Expediente: **056740443341**  
Radicado: **RE-01578-2024**  
Sede: **REGIONAL VALLES**  
Dependencia: **DIRECCIÓN REGIONAL VALLES**  
Tipo Documental: **RESOLUCIONES**  
Fecha: **15/05/2024** Hora: **14:28:28** Folios: **15**

## RESOLUCION No.

### POR MEDIO DEL CUAL SE OTORGA DE UN PERMISO DE VERTIMIENTOS Y SE ADOPTAN OTRAS DISPOSICIONES

**Pozo séptico- unidad conformada por dos (2) viviendas:** Caudal de diseño 0.0197 L/s.

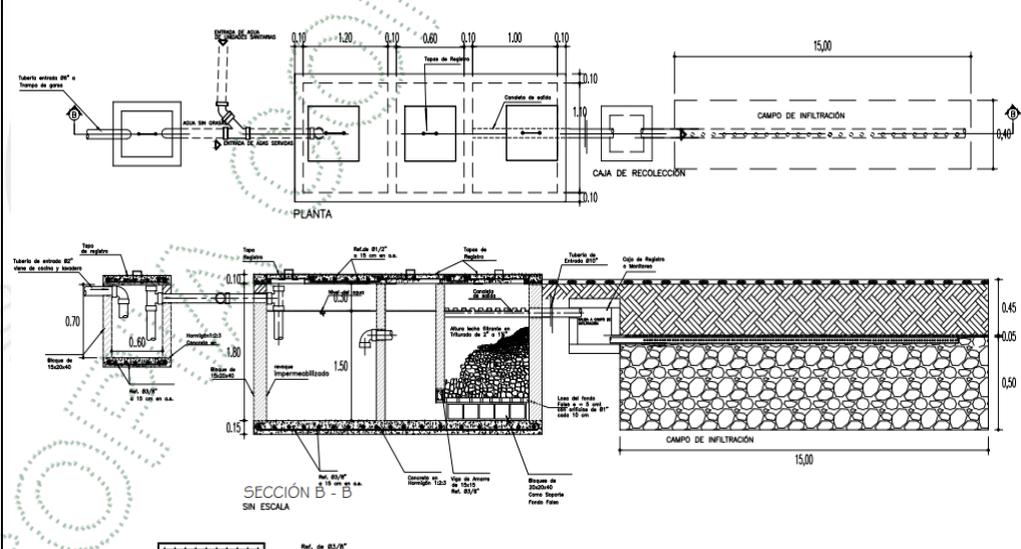
Tipo de Tratamiento	Preliminar o Pretratamiento: <u>X</u>	Primario: <u>X</u>	Secundario: <u>X</u>	Terciario: —	Otros: ¿Cuál?: —	
Nombre Sistema de tratamiento			Coordenadas del sistema de tratamiento Magna sirgas			
<b>Pozo séptico- unidad conformada por dos (2) viviendas</b>			<b>LONGITUD (W) - X</b>	<b>LATITUD (N) Y</b>		<b>Z:</b>
			-75	19	28.8	6   16   40.8   2150
Tipo de tratamiento	Unidades (Componentes)	Descripción de la Unidad o Componente				
Preliminar o pretratamiento	Trampa Grasas	Ancho: 0.51 m Largo: 0.51 m Altura Libre: 0.20m Altura total: 0.56 m Área: 0.20 M <sup>2</sup> Volumen: 105 litros				
Tratamiento primario	Sistema Séptico	Compartimientos: 2 Sistema FAFA con una capacidad en total efectiva de 4.200 litros. Largo y Ancho: La relación mínima para tanques prismáticos rectangulares de 2: 1 y máxima de 4: 1. Volumen Útil: 3.59 m <sup>3</sup> Profundidad útil: 1.2 m Área superficial: 2.99 m <sup>2</sup> tiempo de retención: 24 horas 30% del volumen libre para los gases

Tratamiento secundario	FAFA	Tiempo de retención hidráulica: 9.36 horas Eficiencia del FAFA 81.52 % Volumen FAFA: 557.7 litros Material filtrante: rosetones.				
Manejo de Lodos	Gestor externo					
Esquema

- ❖ Es factible **ACOGER** los diseños de los cuatro (04) sistemas de tratamiento; tres (03) de STARD "Unidad conformada por dos viviendas", STARD "Tercera vivienda", STARD "Zona de bienestar" y uno (01), STARND -Tanque de desactivación, toda vez que, garantizan la eficiencia de tratamiento que exige la norma, en cuanto a los límites permisibles de la concentración de parámetros físico-químicos y biológicos establecidos en el Artículo 8° de la Resolución 699 de 2021.

**Sistema séptico integrado -Vivienda No. 3:** Caudal de diseño 0.0057 L/s.

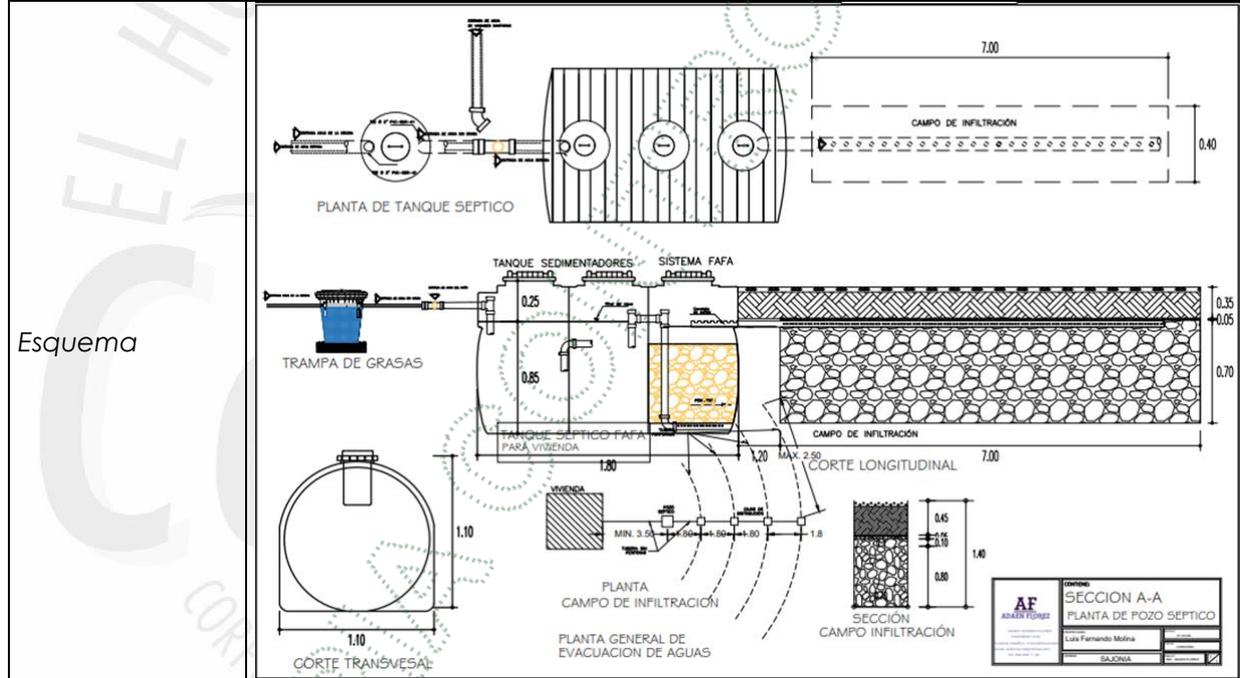
Tipo de Tratamiento	Preliminar o Pretratamiento: <u>X</u>	Primario: <u>X</u>	Secundario: <u>X</u>	Terciario: —	Otros: ¿Cuál?: —	
Nombre Sistema de tratamiento			Coordenadas del sistema de tratamiento Magna sirgas			
<b>Sistema séptico integrado -Vivienda No. 3</b>			-75	19	27.5	6   16   44.5   2184

Tipo de tratamiento	Unidades (Componentes)	Descripción de la Unidad o Componente
Preliminar o pretratamiento	Trampa Grasas	Ancho: 0,51m Largo: 0,51 m Altura libre: 0.20 m Altura total: 0,56 m Área: 0.20 m <sup>2</sup> Volumen: 105 litros
Tratamiento primario	Sistema Séptico	Compartimientos: 2 Volumen útil: 1.82 m <sup>3</sup> Profundidad: 1,2 m Área superficial: 1.52 m <sup>2</sup> Ancho y largo: La relación larga / ancho mínima para tanques prismáticos rectangulares de 2: 1 y máxima de 4: 1.
Tratamiento secundario	FAFA	Volumen FAFA: 0.156 m <sup>3</sup> Tiempo de retención hidráulica: 9.36 horas Eficiencia del FAFA 81.52 % Profundidad del material filtrante: 0,8m Material filtrante: rosetones.

**Pozo séptico - Zona de bienestar social:** STARD Solo Fibras, Caudal de diseño es de 0.0072 L/s.

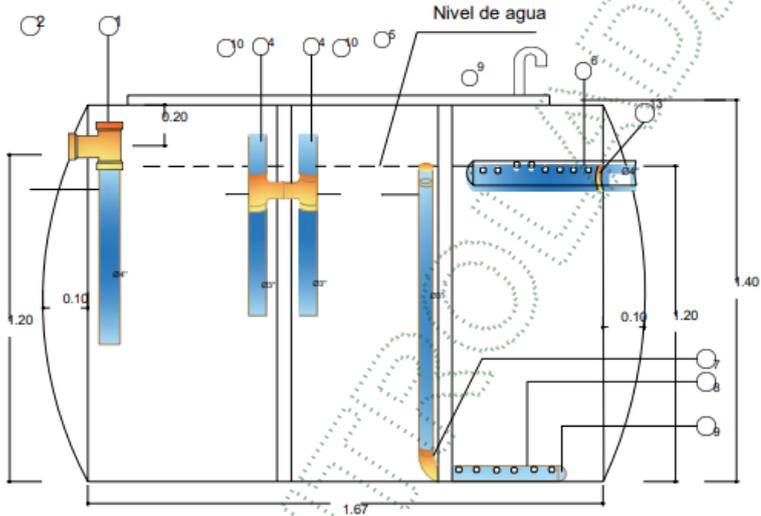
Tipo de tratamiento	Unidades (Componentes)	Descripción de la Unidad o Componente
Preliminar o pretratamiento	Trampa Grasas	N.A
Tratamiento	Sistema Séptico	Numero de compartimientos: 2

primario		Volumen útil: 1.91 m <sup>3</sup> Área superficial: 1.59 m <sup>2</sup> Largo y Ancho: La relación mínima para tanques prismáticos rectangulares de 2: 1 y máxima de 4: 1. Profundidad útil: 1.2 m
Tratamiento secundario	FAFA	Volumen FAFA: 245.7 L Profundidad: 0.8m Tiempo de retención hidráulica: 9.36 horas Eficiencia del FAFA: 81.52 Material filtrante: rosetones.
Manejo de Lodos	Gestor externo	
Esquema	 <p style="text-align: center;"><b>VISTA LATERAL</b></p>

**Zona de mezcla -Sistema desactivación:** Caudal de diseño.0.653 L/s.

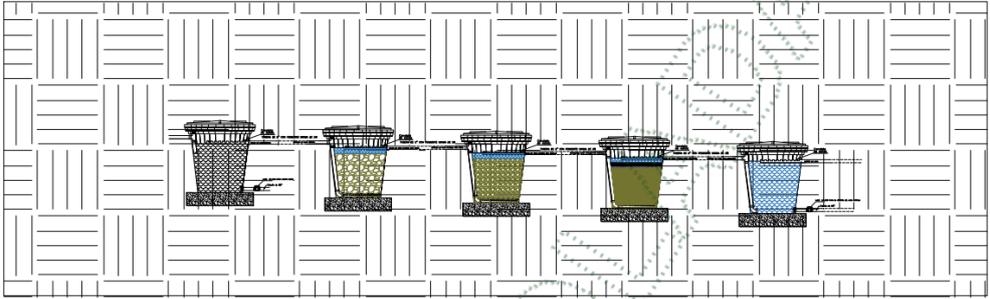
Tipo de Tratamiento	Preliminar o Pretratamiento: _____	Primario: _____	Secundario: _____	Terciario: <u>  X  </u>	Otros: ¿Cuál?: _____				
Nombre Sistema de tratamiento			Coordenadas del sistema de tratamiento Magna sirgas						
<b>Zona de mezcla -Sistema desactivación</b>			-75	19	28,6	6	16	41,9	2194
Tipo de tratamiento	Unidades (Componentes)	Descripción de la Unidad o Componente							
Preliminar o pretratamiento	Trampa Grasas	N.A							
Tratamiento primario	Sistema Séptico	N.A							
Tratamiento secundario	FAFA								
Tratamiento terciario	Zanjas de absorción	Diámetro de canales: 0,10-0,15 m Pendiente: 0,30-0,50 m Largo máximo: 30 m Ancho del fondo: 0.45 a 0.75 m Diámetro superior: 0.60 m Diámetro inferior: 0.58 m Altura: 0.83 m

<p>Capacidad 250 L</p> <p>El tren de desactivación está compuesto por cinco (5) tanques en material de polipropileno, cada uno con capacidad de 250 L que cuenta con un filtro de flujo ascendente con material filtrante de grava, mármol, ladrillo picado y carbón activado.</p>
Manejo de Lodos	de	Gestor externo
Esquema	<p><i>PLANTA POZO DE DESACTIVACION</i> <i>ESCALA 1 : 25</i></p>

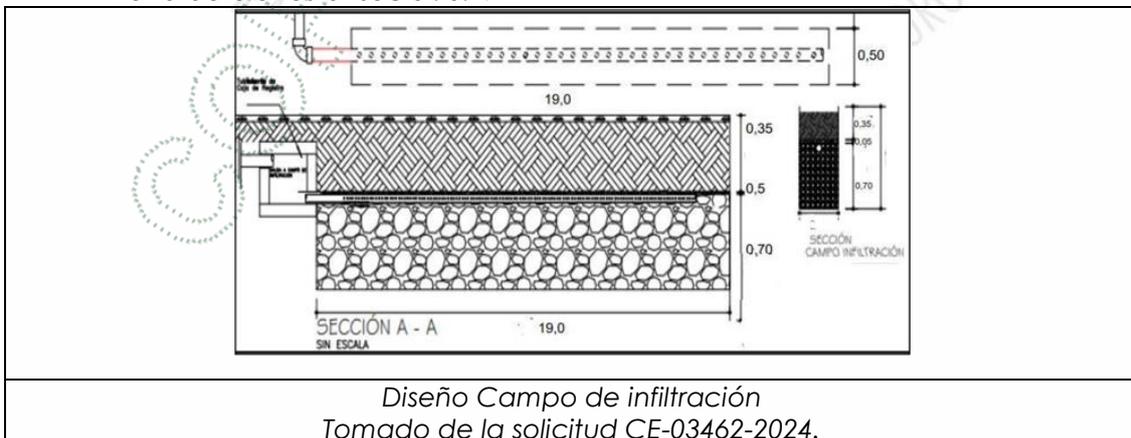
El área total del campo de infiltración por cada uno de los sistemas de tratamiento son los siguientes:

- Unidad conformada por dos (2) viviendas: 9.0 m<sup>2</sup>
- Sistema séptico integrado vivienda No. 3: 2.92 m<sup>2</sup>
- Zona de bienestar social: 5.47 m<sup>2</sup>
